# **Novelle 1 des Sektoralen Raumordnungsprogramms über die Windkraftnutzung in NÖ**

**Beiblatt zum Umweltbericht** zur Novelle 1 des  
Sektoralen Raumordnungsprogramms über die  
Windkraftnutzung in Niederösterreich  
(Fachliche Ergänzungen nach der Begutachtung)

01.08.2024

**Zone IN05 - Reduktion und Erweiterung (Reduktion im Norden und Lückenschluss im Nordwesten)**

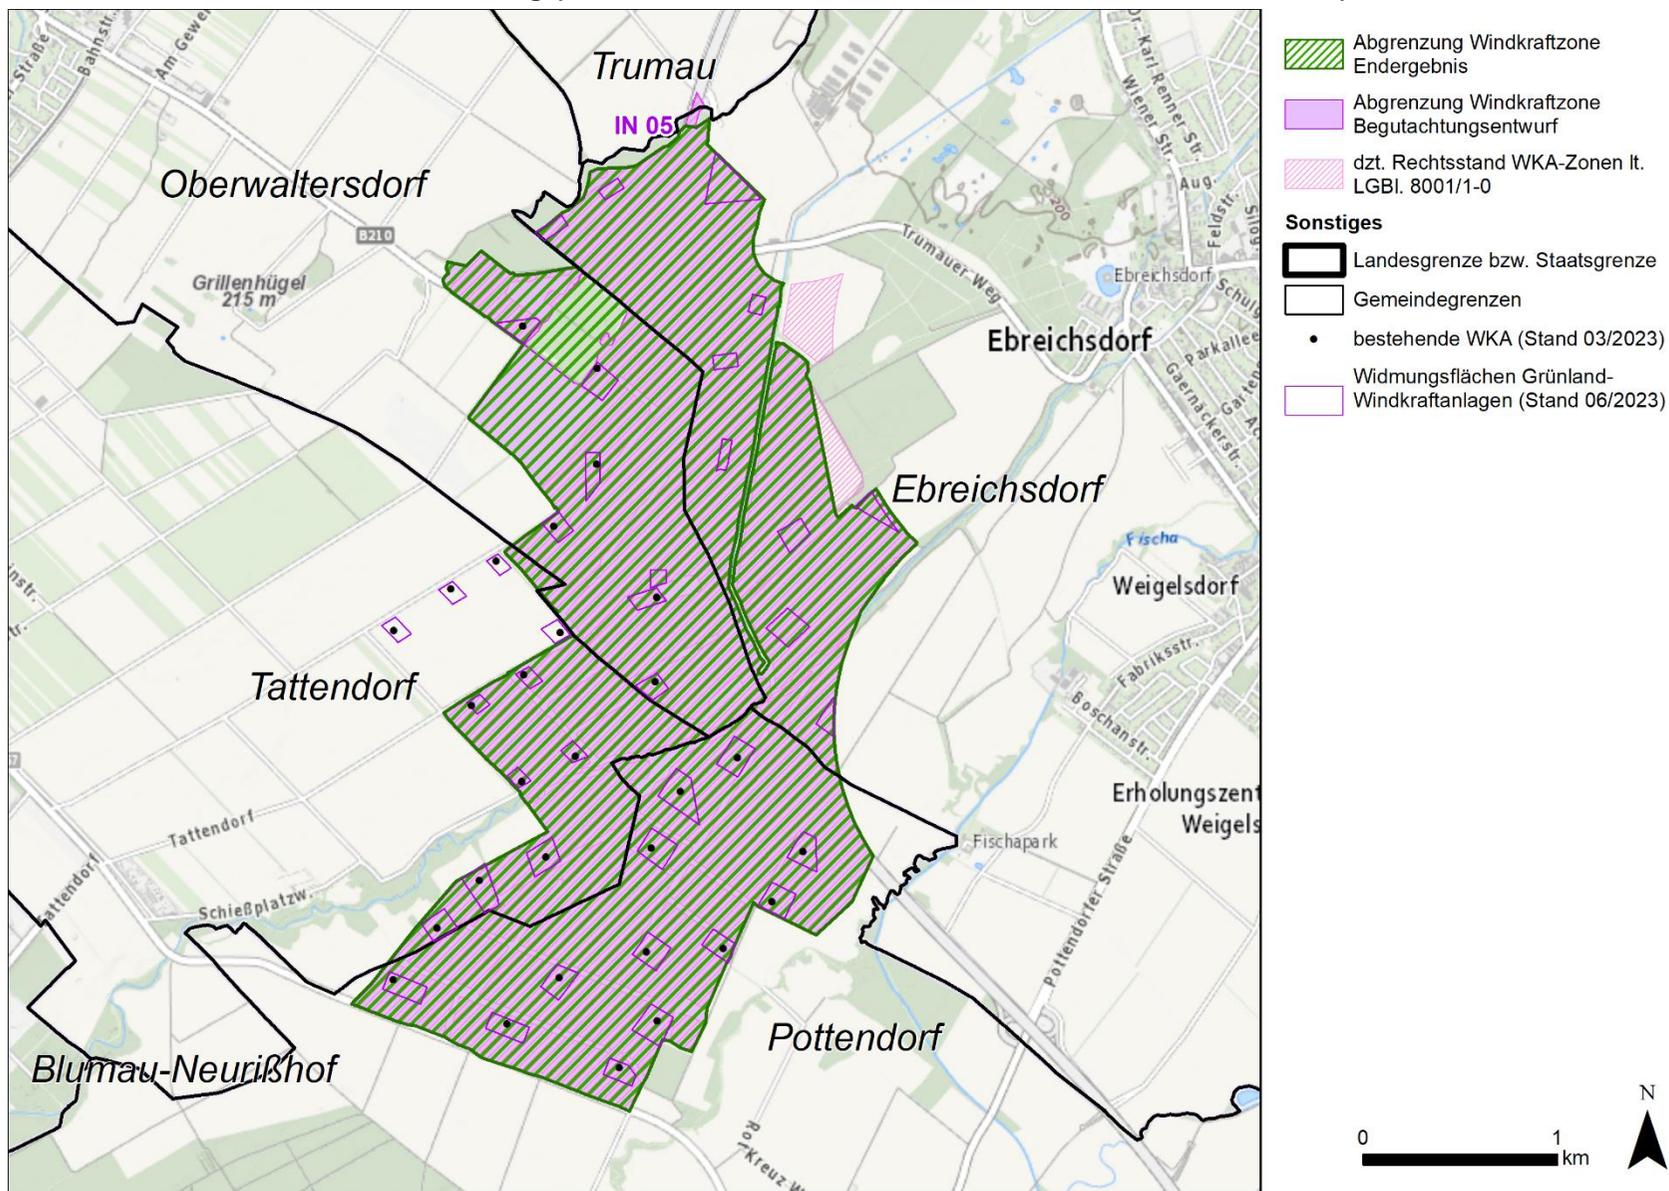
Zone	Gemeinde(n)	Erläuterung der Änderung
<b>Industrieviertel</b>		
IN01 (IN01-R2)	Achau	Gemäß Stellungnahme der Gemeinde Achau soll das gesamte Gst. 851 (KG Achau) aus der Zonierung entfernt werden, da es sich um eine ökologisch besonders wertvolle Fläche in Zusammenhang mit dem Naturdenkmal „Heide bei Achau“ handelt.  <b>Änderung gegenüber Begutachtungsentwurf:</b>  Streichung des Zonenbereichs am Gst. 851 (KG Achau) aufgrund der Novelle des UVP Gesetzes, da aufgrund des Schutzes des Naturdenkmals "Heide bei Achau" keine zeitnahe Umsetzung durch die Standortgemeinde erwartbar ist.
IN05 (IN05-R3)	Ebreichsdorf, Trumau	<b>Änderung gegenüber Begutachtungsentwurf:</b>  Die Zone IN05 wurde geringfügig angepasst (Hinweis von Verfassungsdienst), da im nördlichsten Teil der Zone (es handelt sich dabei um eine Auskrugung) vollständig die Autobahn überlagert. Die Errichtung einer Windkraftanlage ist hier naturgemäß nicht möglich. Es handelt sich somit um eine technische Korrektur der Abgrenzung der Zone IN05.

**Zone IN11 - Reduktion (Reduktion des nördlichen Zonenteils am Gemeindegebiet von Trumau)**

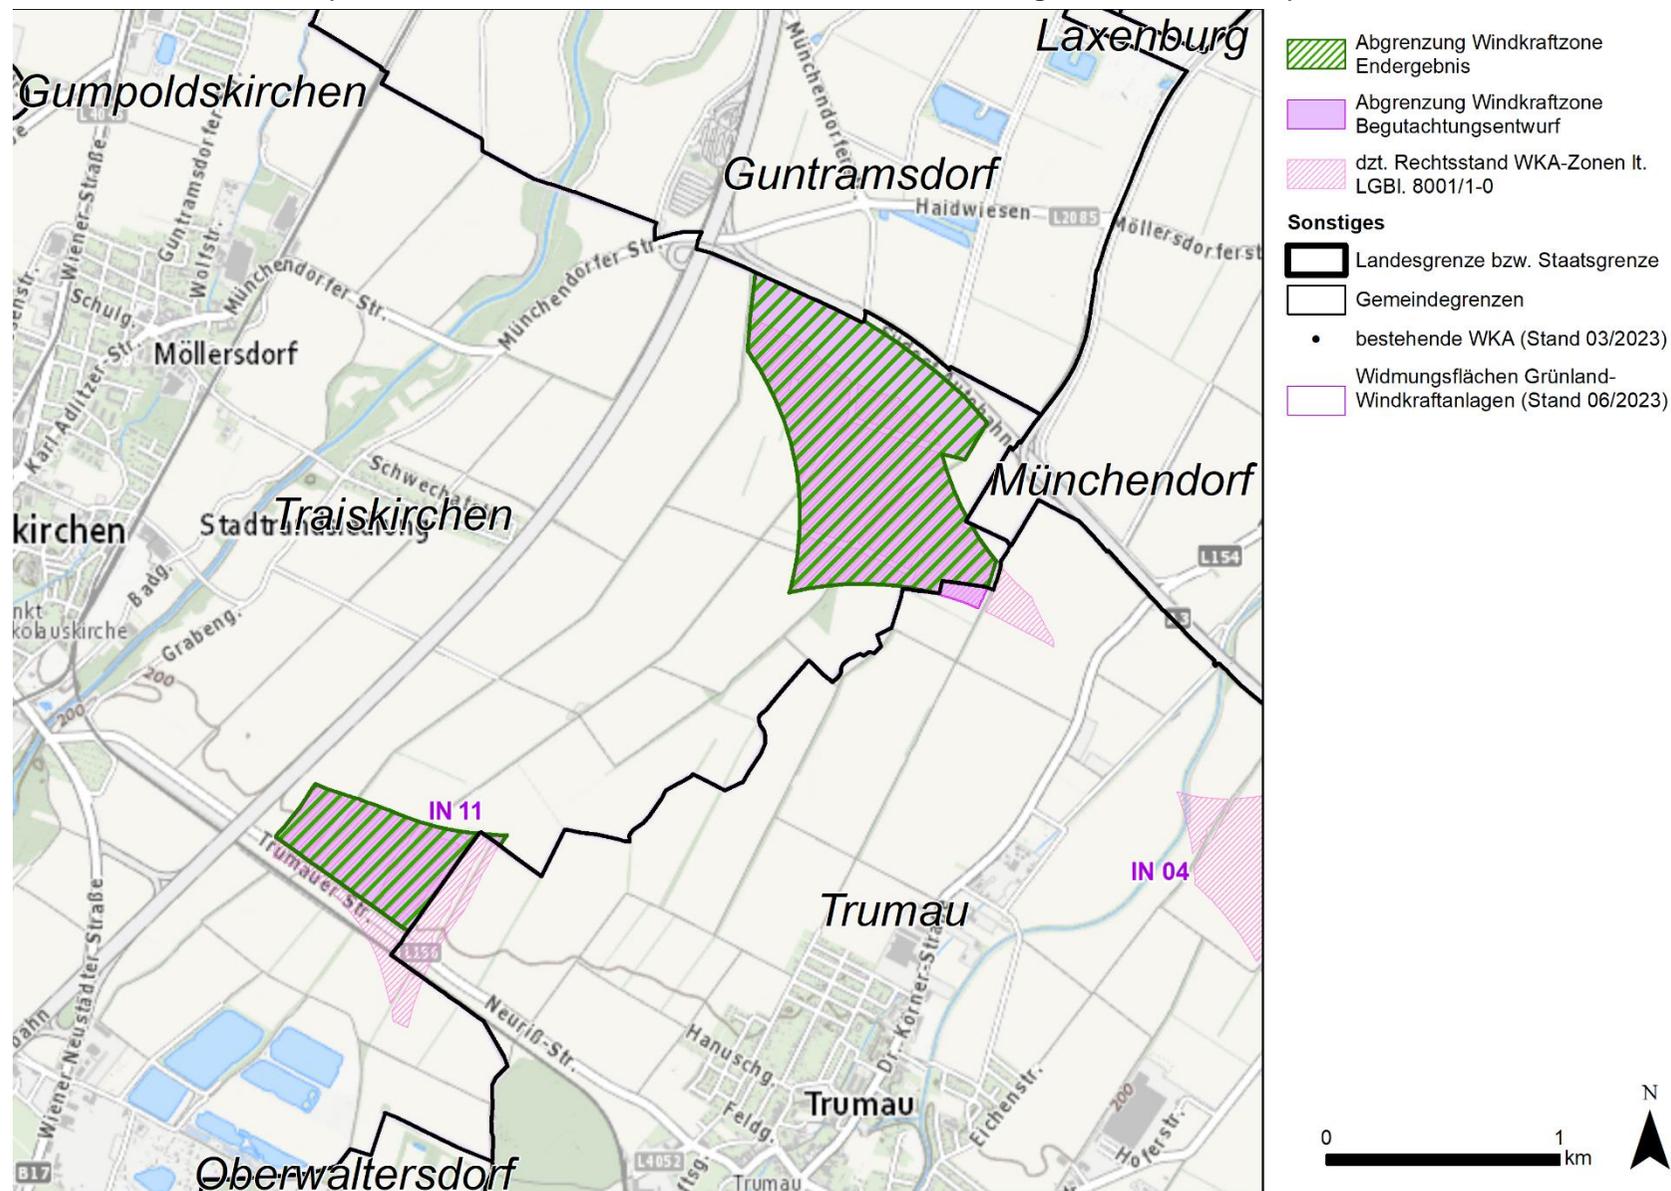
IN11 (IN11-R3)	Trumau	Gemäß Stellungnahme der Gemeinde wurde bei der Reduktionsfläche (IN11-R3) ein kleiner Teil am Gemeindegebiet von Trumau übersehen.  <b>Änderung gegenüber Begutachtungsentwurf:</b>  Diese Reduktion umfasst nunmehr sämtliche Flächen im Bereich des Gemeindegebietes von Trumau (ablehnende Stellungnahme der Gemeinde). Es erfolgt die Streichung aufgrund der Novelle des UVP Gesetzes (keine zeitnahe Umsetzung durch Standortgemeinde erwartbar).
IN12 (IN12-A2)	Haslau-Maria Ellend, Scharndorf, Höflein	Die Zonenerweiterung IN12-A2 wurde aufgrund zusätzlicher Erkenntnisse und Abstimmungen zum Thema Flugsicherheit und Flugbetrieb gestrichen. Die Stellungnahmen weisen dabei insbesondere auf eine erhebliche Beeinträchtigung des Betriebs des Wetterradars des Flughafens in Rauchenwarth sowie negative Auswirkungen auf die Sicherheit der Luftfahrt als auch auf die Kapazität des Flugbetriebes hin. Des Weiteren würden Windkraftanlagen an diesen Standorten bereits bestehende und künftige Anflugverfahren verunmöglichen, was zur Folge hat, dass Flugrouten zwingend über bewohntes Gebiet geführt werden müssten. Flugsicherheitsbedenken

**Zone IN12 - Reduktion (Streichung der gesamten Erweiterungsflächen im Westen)**

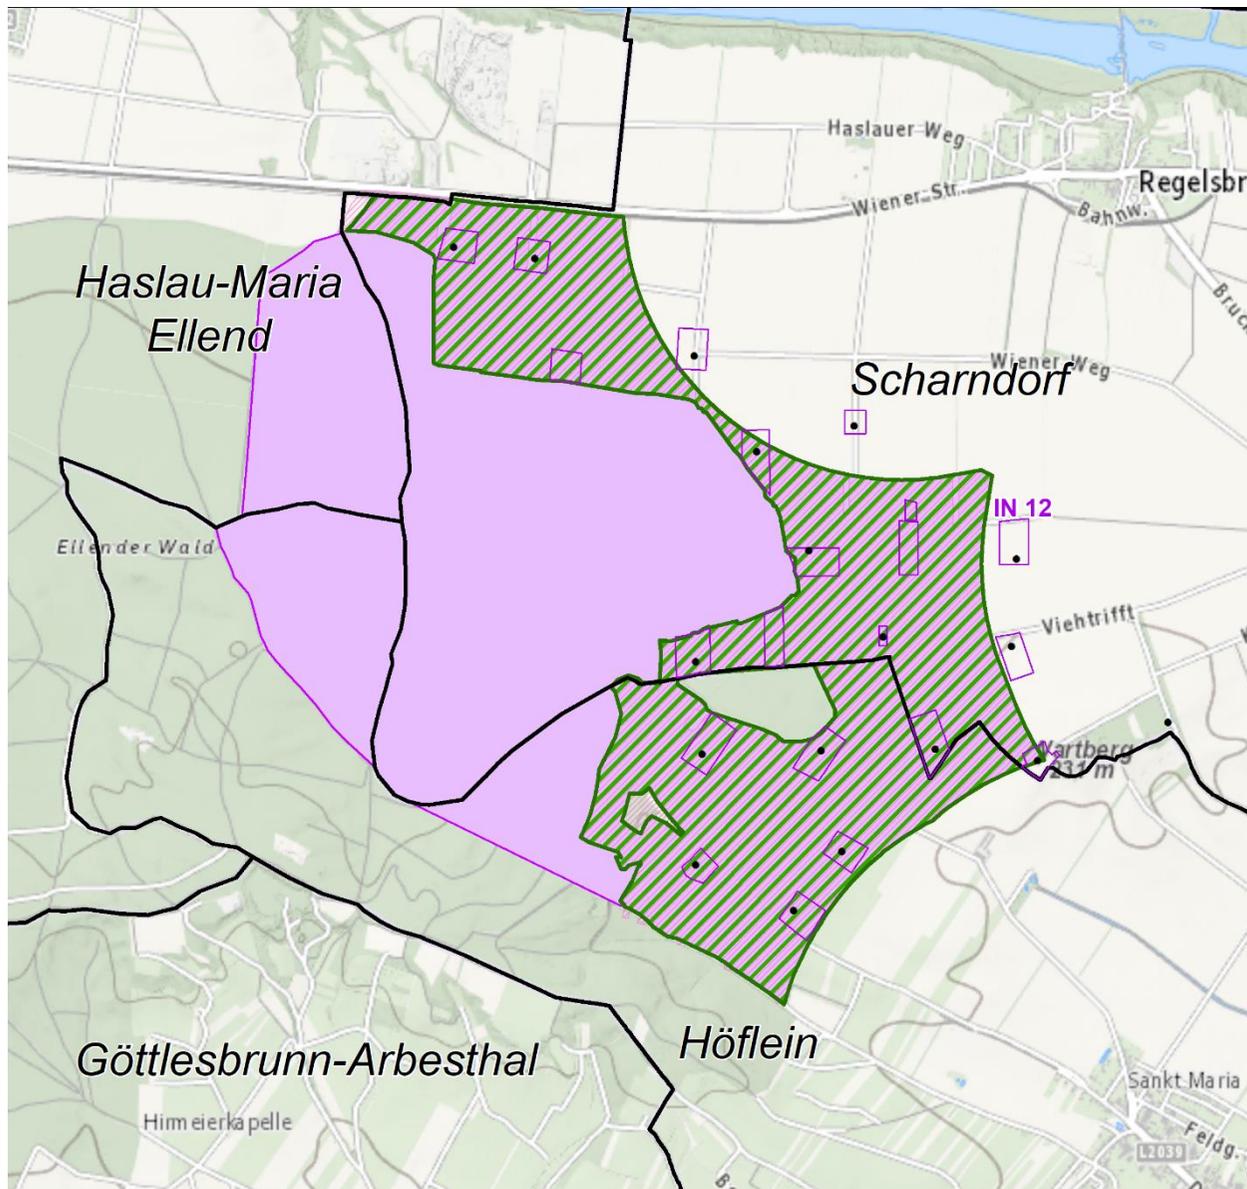
Zone	Gemeinde(n)	Erläuterung der Änderung
		<p>sowie die Bedeutung des Flughafens für den Wirtschaftsstandort Ostregion überwiegen hier gegenüber dem Interesse des Ausbaus der Windkraft.</p> <p><b>Änderung gegenüber Begutachtungsentwurf:</b> Streichung der gesamten Erweiterungsfläche IN12-A2</p>
IN15 (IN15-A3)	Bad Deutsch-Altenburg	<p>Gemäß der Stellungnahme der Abteilung Kunst und Kultur (K1) des Landes NÖ befinden sich auf der nördlich liegenden Fläche (Erweiterungsfläche IN15-A3) die aus dem Legionslager nach Süden führende Ausfallsstraße, ein Gräberfeld, ein größeres römisches Gebäude sowie eine große, unterirdisch verlaufende und immer noch Wasser führende römische Frischwasserleitung (sog. Solafeldleitung), die in Zusammenhang mit der Welterbestätte stehen. Im Zuge von Abstimmungen gibt es weitere Erkenntnisse zum Thema Flugsicherheit und Flugbetrieb (Nähe zum Flugplatz „Spitzerberg“). Zur Wahrung der Integrität der Welterbestätte sowie im Sinne der Flugsicherheit sollte daher auf eine Zonierung in diesem Bereich verzichtet werden.</p> <p><b>Änderung gegenüber Begutachtungsentwurf:</b></p> <p>Basierend auf den übermittelten Planunterlagen erfolgt eine Reduktion der Erweiterungsfläche IN15-A3 zur Berücksichtigung der bekannten archäologischen Fundstätten gemäß der übermittelten Stellungnahme sowie zur Berücksichtigung des Flugplatzes „Spitzerberg“. Der östliche Teil der Erweiterungsfläche wird daher nicht als Windkraftzone ausgewiesen.</p>

**Zone MO105 - Erweiterung (Lückenschluss in Norden)**

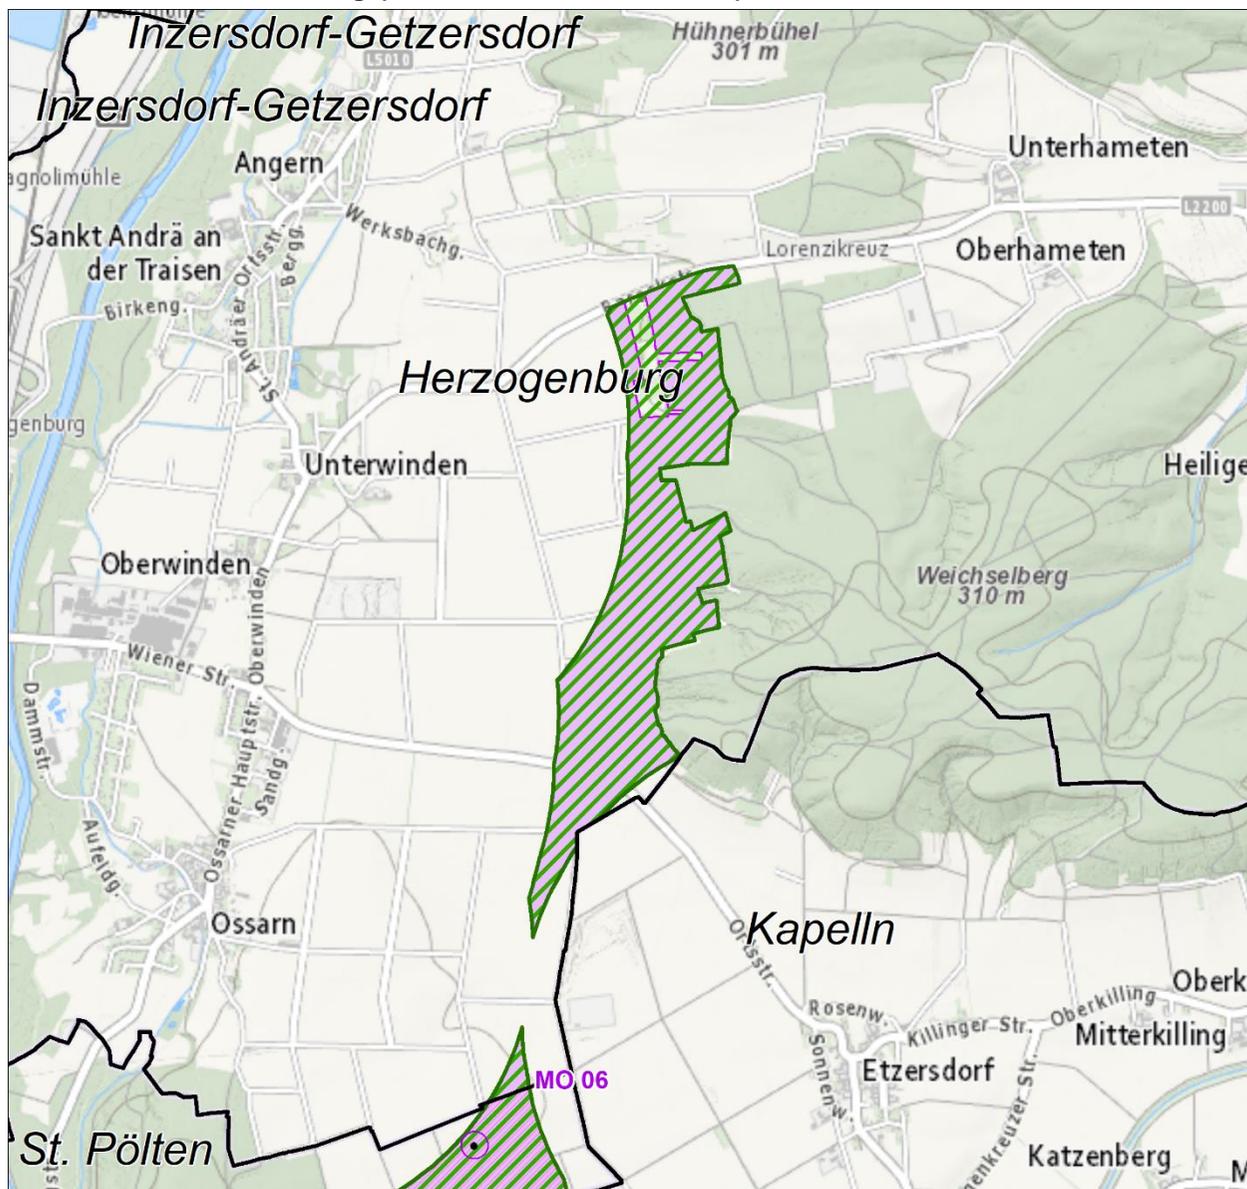
<b>Mostviertel (inkl. Zentralraum St. Pölten)</b>		
MO105	Herzogenburg	<p>Die Grundstücke 1144; 636; 631; 633 (KG St. Andrä; KG 19104) sind im Novellierungsentwurf aus der Zone "ausgestanzt", da diese für Weinbau genutzt werden. Aufgrund widriger Bewirtschaftungsbedingungen wird seit einiger Zeit vom Bewirtschafter überlegt diesen Weingarten zu roden. Folglich sollen die Grundstücke in die Zonierung aufgenommen werden, da diese demnächst gerodet</p>

Zone	Gemeinde(n)	Erläuterung der Änderung
		<p>werden sollen und eine Nutzung für Weinbau nicht mehr vorliegt.</p> <p><b>Änderung gegenüber Begutachtungsentwurf:</b></p> <p>Da die in der Stellungnahme angeführten Grundstücke inselhaft innerhalb der bereits begutachteten Zone liegen, kann vom Entfall einer zusätzlich notwendigen Prüfung im Rahmen der SUP ausgegangen werden, da sich keine wesentlichen Änderungen in Hinblick auf die betroffenen Schutzgüter der SUP ergeben. Mit der vom Grundstückseigentümer in der Stellungnahme dargestellten Nutzungsänderung (Entfall der Weingartennutzung) entfällt die Begründung für die Herausnahme der Flächen aus der Windkraftzone im Sinne der GIS-Abschichtung. Die Grundstücke wurden daher in die Zonierung aufgenommen. Darüber hinaus wurde die danach verbleibende Lücke geschlossen, um eine bessere Ausnutzbarkeit der Zone zu gewährleisten. Alle davon betroffenen Flächen wurden zudem bereits vor Begutachtung von der Gemeinde für eine Zonierung angefragt, die Aufnahme derselben ist daher im Sinne der Gemeinde.</p>

**Zone WA03 - Reduktion (Korrektur des Abstandes zu Baulandwidmungen)**

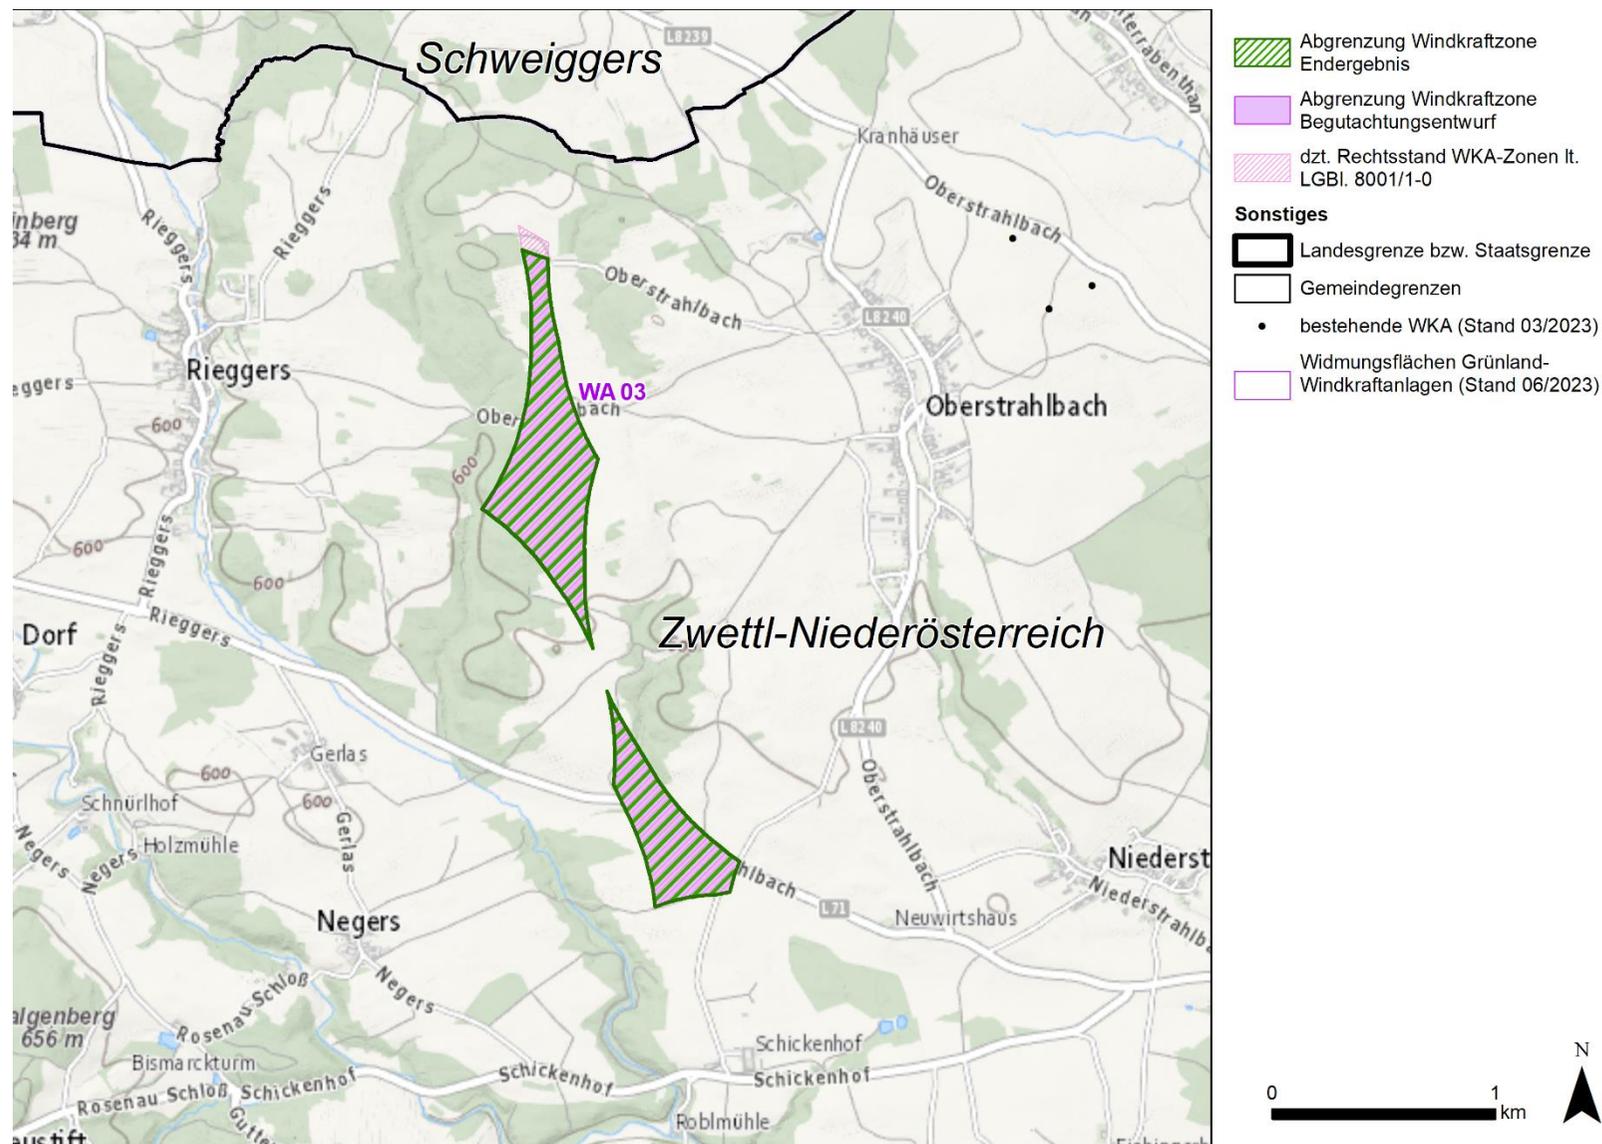
<b>Waldviertel</b>		
WA03 und WA05  (WA03-R2 und WA05- R1)	Zwettl	<p>Gemäß der Stellungnahme der Gemeinde Zwettl soll die Zone WA03 hinsichtlich der Ortschaft Gerlas sowie den GEB NS03, GEB SC01, GEB SC02 angepasst werden. Die Abgrenzung der Zonen/der Mindestabstände soll nicht vom Mittelpunkt der Gebäude, sondern vom Rand der Gebäude berücksichtigt werden. Die Zone WA05 soll hinsichtlich der Ortschaft Hörmanns sowie den GEB KO06 angepasst werden. Die Abgrenzung der Zonen/der Mindestabstände soll nicht vom Mittelpunkt der Gebäude, sondern vom Rand der Gebäude berücksichtigt werden.</p> <p><b>Änderung gegenüber Begutachtungsentwurf:</b></p> <p>Bei der gegenständlichen Novelle wurden für die Zonen WA03 und WA05 alle raumordnungsrelevanten Aspekte und Kriterien gemäß der Abschichtungsmethodik erneut geprüft bzw. eingearbeitet. Dafür wurden landesweit einheitliche und aktuelle Daten herangezogen und entsprechend bearbeitet und gepuffert. Die Außengrenzen entsprechender Gebäude im Grünland zu puffern, ist maßstabsbedingt (1:25.000) nicht zielführend, da sich die dadurch entstehenden Anpassungsbedarfe oft im einstelligen Meterbereich befinden würden. Eine Berücksichtigung der normierten Abstandsregelungen in</p>

Zone	Gemeinde(n)	Erläuterung der Änderung
		<p>Bezug auf die Außenkanten der Gebäude im Grünland kann/soll im Rahmen nachgelagerter Verfahren auf örtlicher Ebene (insb. Flächenwidmungsplanung) erfolgen.</p> <p>Im Sinne einer landesweit einheitlichen Vorgehensweise wird dem Begehren hinsichtlich der Gebäude im Grünland nicht Folge geleistet. Im Sinne dieser einheitlichen Vorgehensweise zwei minimale Reduktion durchgeführt um den normierten Mindestabstand von 1.200 m zu gewidmeten Wohnbauland zu erfüllen.</p>
<b>Weinviertel</b>		
WE09 (WE09-R3)	Gaweinstal	<p>In der Gemeinderatssitzung am 24.7.2024 hat sich der Gemeinderat mehrheitlich dafür ausgesprochen, im Bereich der KG Atzelsdorf die Errichtung von Windkraftanlagen nicht mehr weiterzuverfolgen. Der Zonenteil wird überdies in zusätzlichen Stellungnahmen von der Bevölkerung aus schutzgutbezogenen Gründen abgelehnt.</p> <p><b>Änderung gegenüber Begutachtungsentwurf:</b></p> <p>Es erfolgt eine Reduktion (WE09-R3) aufgrund der Novelle des UVP Gesetzes, da keine zeitnahe Umsetzung zu erwarten ist.</p>
